INFORME DE VISITA DE CONTROL N° 010-2026-OCI/0341-SVC

VISITA DE CONTROL
MUNICIPALIDAD DISTRITAL DE PALLASCA
PALLASCA, PALLASCA, ÁNCASH

EJECUCIÓN DE LA OBRA: "MEJORAMIENTO DE LOS SERVICIOS DE ESPACIOS PÚBLICOS URBANOS EN PLAZA DE ARMAS DE PALLASCA DEL CENTRO POBLADO DE PALLASCA DEL DISTRITO DE PALLASCA - PROVINCIA DE PALLASCA - DEPARTAMENTO DE ÁNCASH" CON C.U.I. N° 2704970

IMAGEN N° 8
CANALETA O BUZÓN DESCUBIERTA

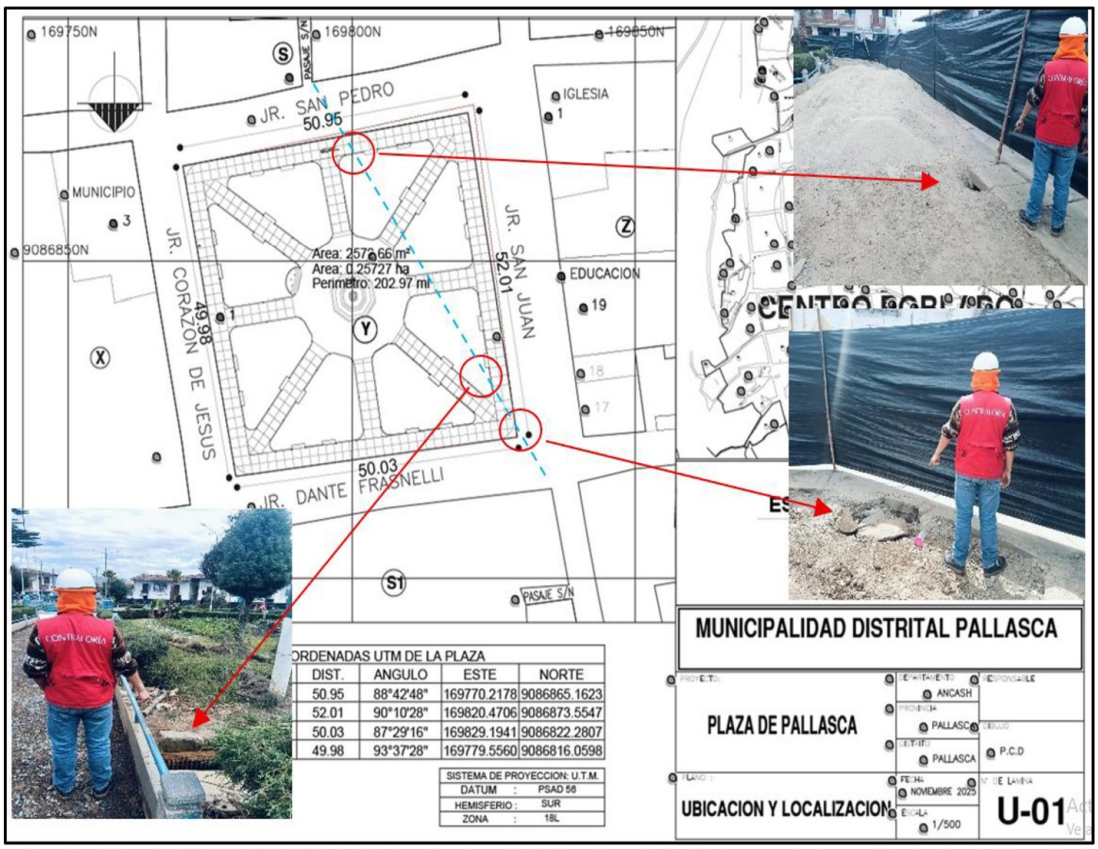
Asimismo, se encontró una canaleta o buzón que atraviesa el área de trabajo, la cual se encuentra descubierta, sin tapa de protección y carente de señalización temporal en su recorrido, manteniendo la zona expuesta a riesgos de caídas y accidentes, tal como se evidencia en el plano de ubicación que muestra la trayectoria de dicha canaleta, conforme la siguiente imagen:

De lo expuesto, se advierte que la ausencia de señalización temporal de seguridad se encuentra comprendida en el supuesto contractual de aplicación de penalidad, conforme a las condiciones previstas en el contrato; además, posibilita la ocurrencia de accidentes dentro y fuera de la obra, incumpliendo las disposiciones del Expediente Técnico aprobado y el Reglamento Nacional de Edificaciones.

IMAGEN N° 9
CUADERNO DE OBRA DIGITAL DEL OECE SIN REGISTRO DE LA EJECUCIÓN DE LA OBRA

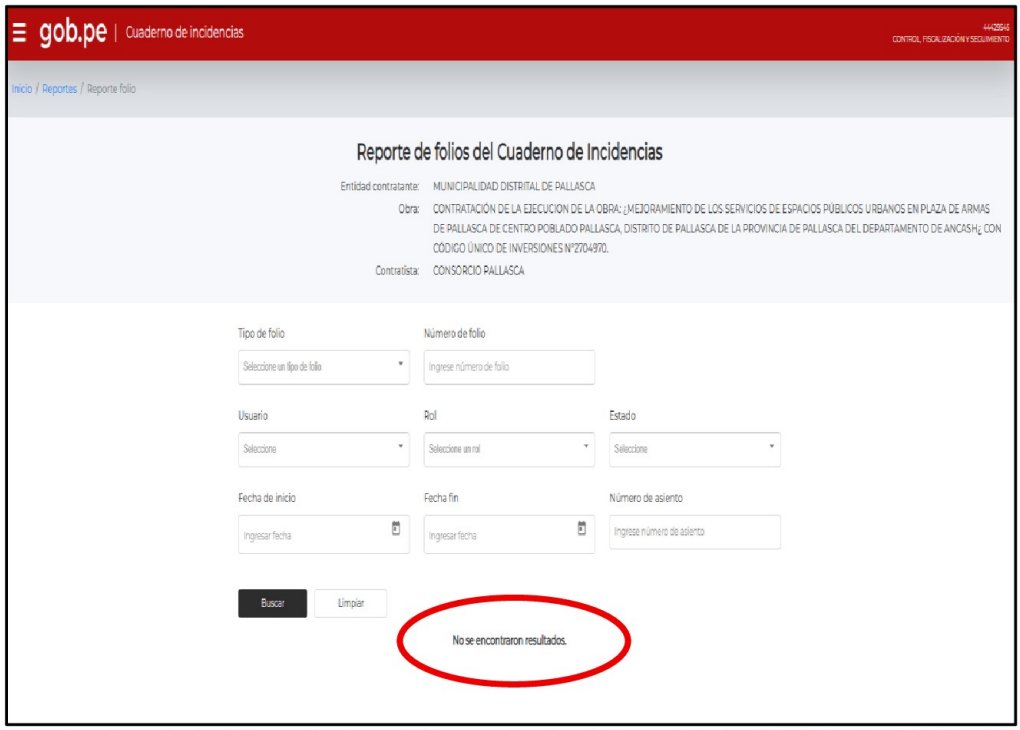
Durante la inspección física realizada a la Obra, según consta en el acta N° 017-2026-MDP/OCI de fecha 23 de septiembre de 2026, la Comisión de Control constató que no se cuenta con un Cuaderno de Incidencias Físico ni digital.

Al respecto, el residente de obra manifestó que: *"el cuaderno de incidencias digital se encuentra en trámite"*.

IMAGEN N° 10
INFOBRAS SIN INFORMACIÓN ACTUALIZADA DE LA EJECUCIÓN DE LA OBRA

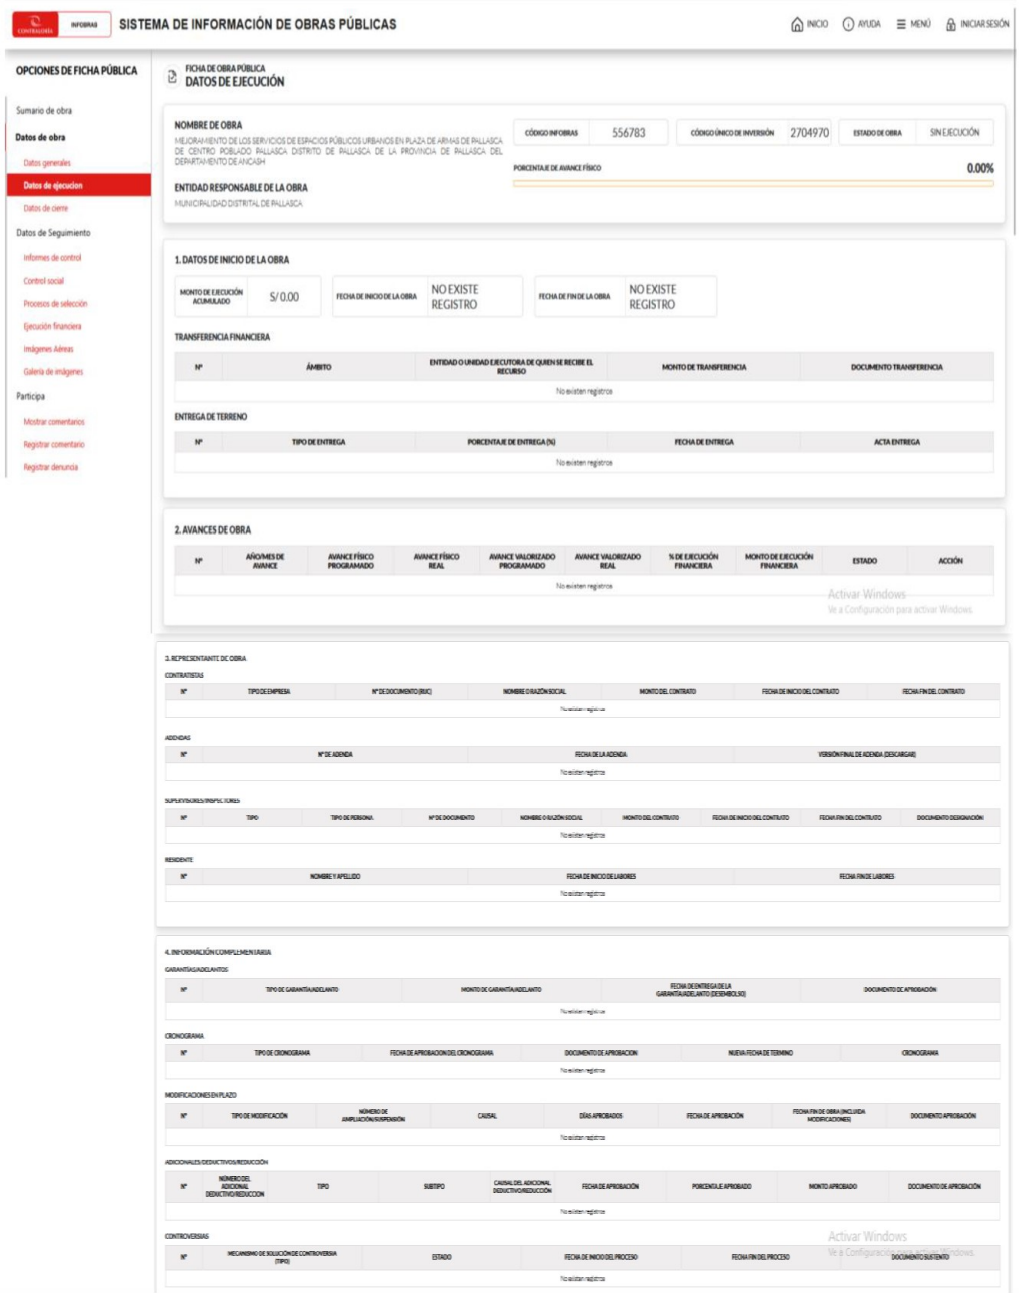
5. La Entidad omite el registro de datos obligatorios en el sistema de Información de Obras Públicas (INFOBRAS), situación que genera el riesgo de afectación a la transparencia en la gestión pública, limitando el control social y el acceso a la información pública
